改善箇所説明図 ①

改善箇所説明図 ②

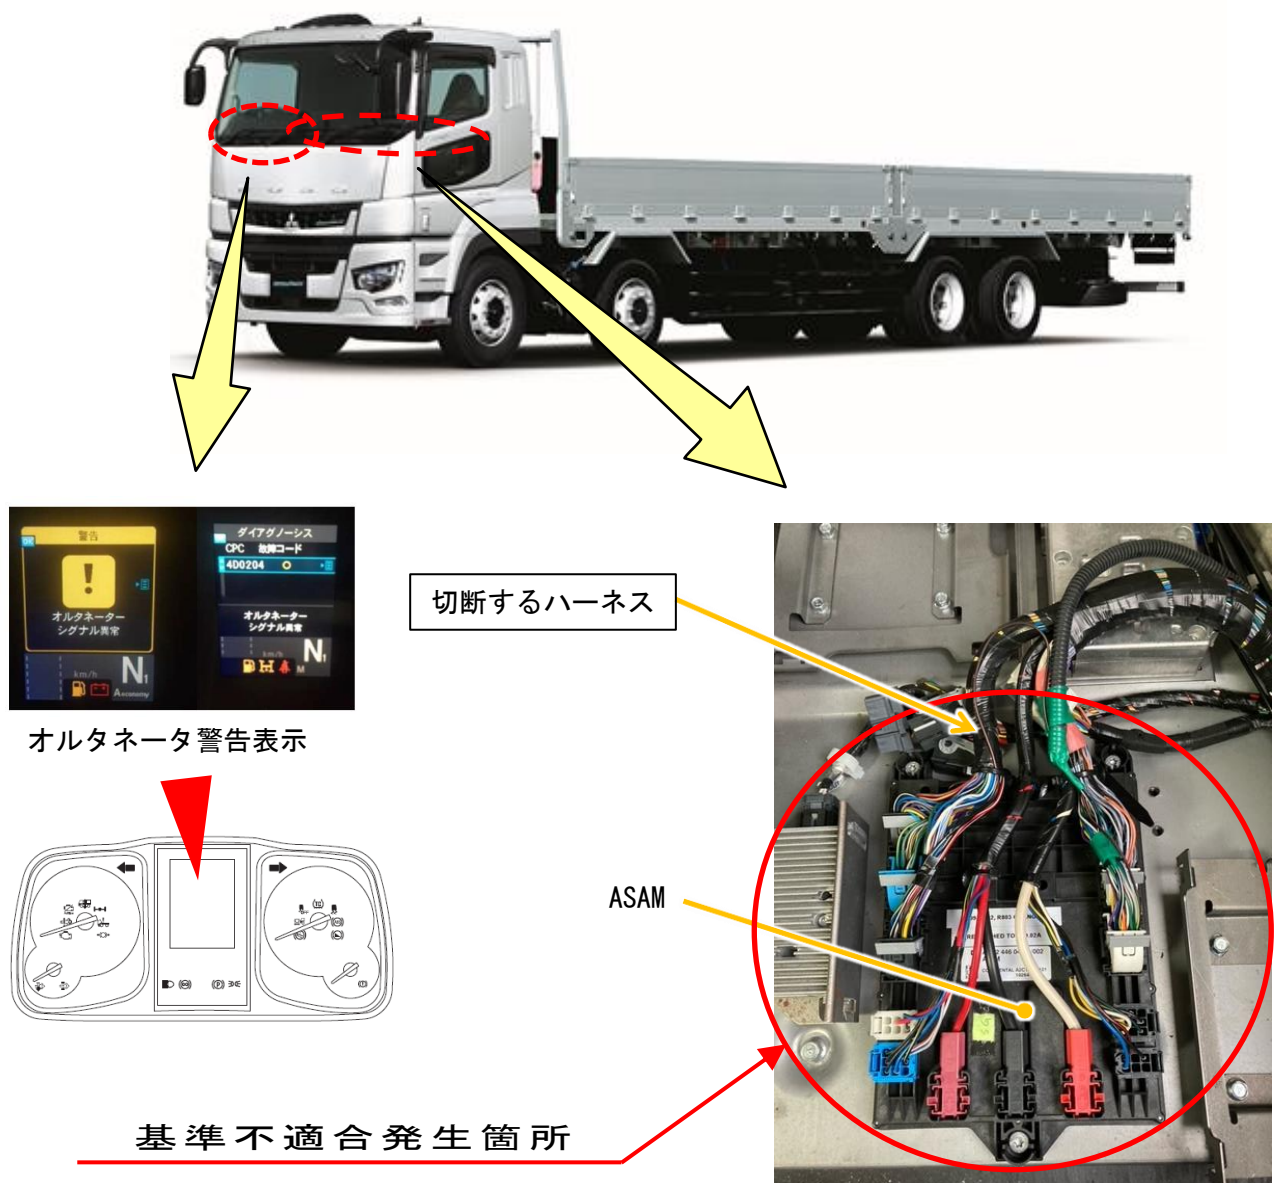
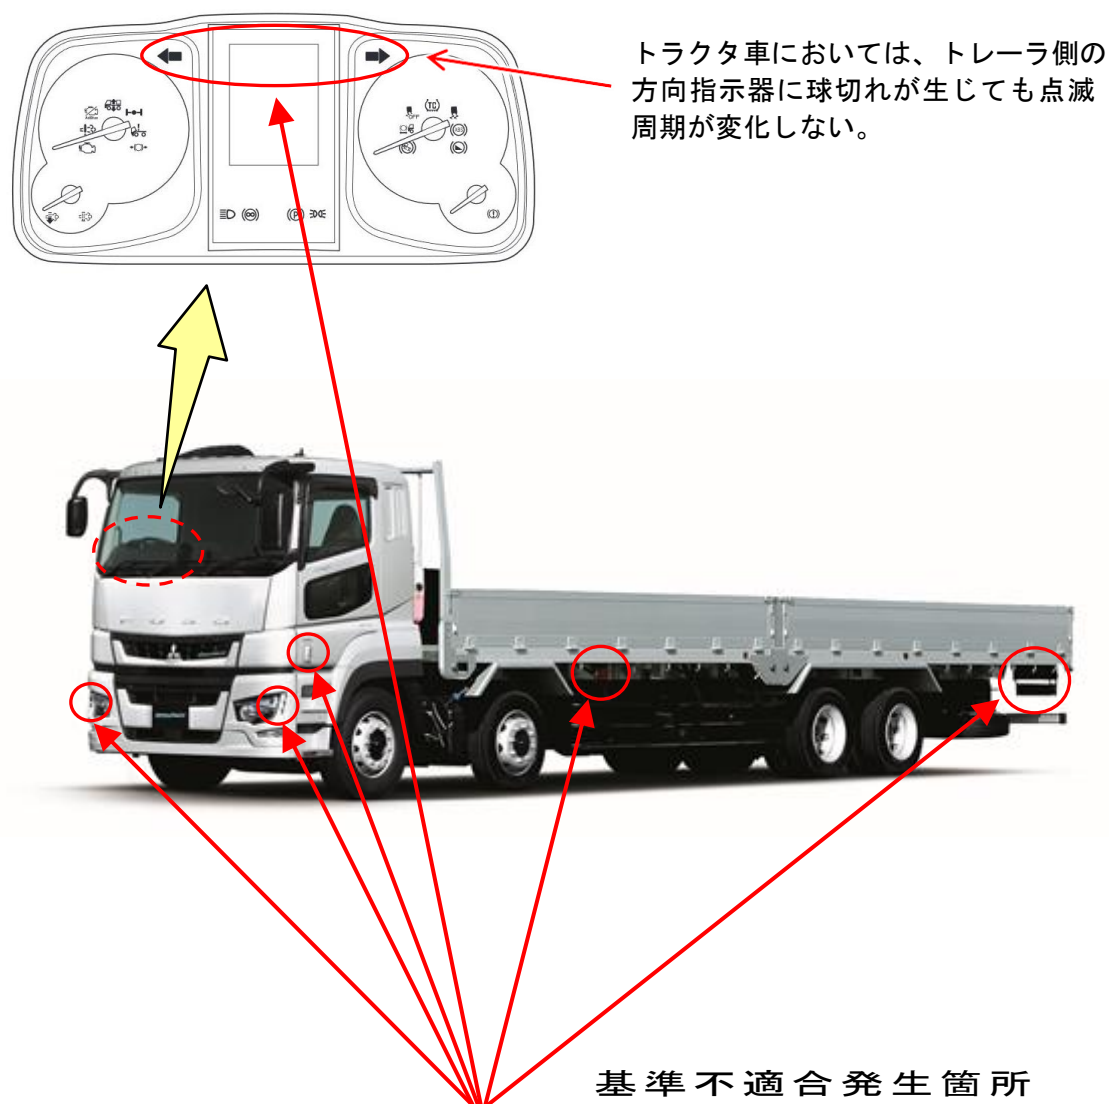
大型トラックにおいて、ASAM（電装品を統合管理する機器）の制御プログラムが不適切なため、機械式自動変速機の大型トラックにおいて、突然エンジンが停止し、ライトスイッチをオート位置で使用していた場合は前照灯が消灯する等の不具合が生じるおそれがある。

また、ASAM にハーネスを追加した車両は、エンジン始動時にオルタネータの警告表示がされるおそれがある。

全車両、ASAM の制御プログラムを対策品に書き換えると共に、ASAM からオルタネータ間に追加したハーネスを切断する。

また、対策品の制御プログラムに書き換えた車両は、架装用予備電源の仕様が変更になることから、架装物の機能が正常に作動しなくなるおそれがあるため、架装用配線の回路を変更する。

注：  は切断する部品を示す。
